改善箇所説明図

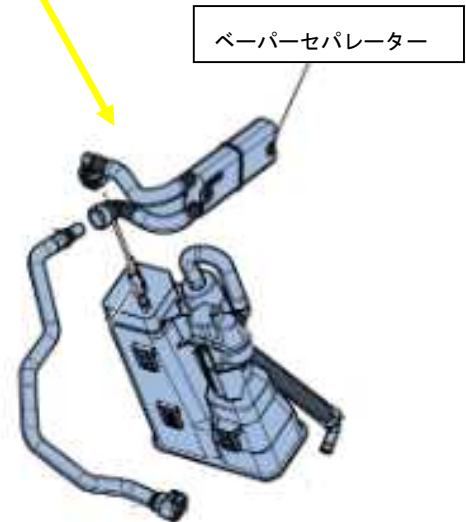
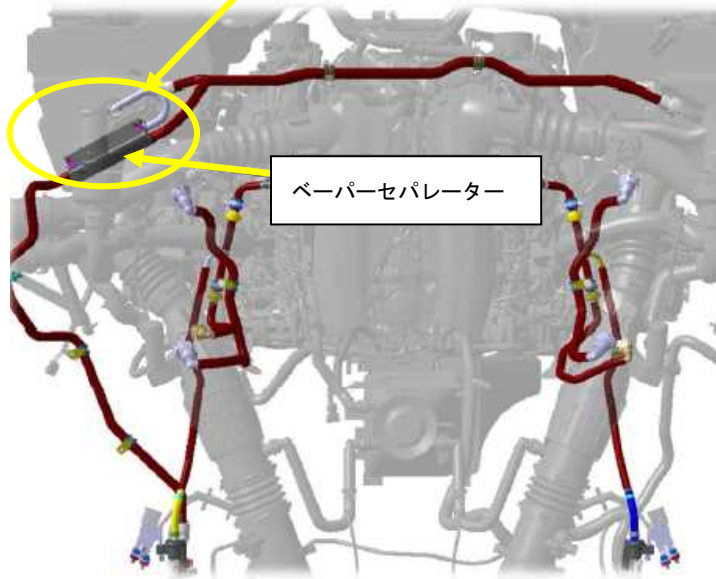
燃料蒸発ガス発散防止装置において、蒸発した燃料を液体と気体に分離するベーパーセパレーターの接合が不適切なため、接合部の強度が不足しているものがある。

そのため、そのまま使用を続けると当該接合部が剥離し、燃料蒸発ガスが漏れ、最悪の場合、火災に至るおそれがある。

全車両、ベーパーセパレーターを良品に交換する。
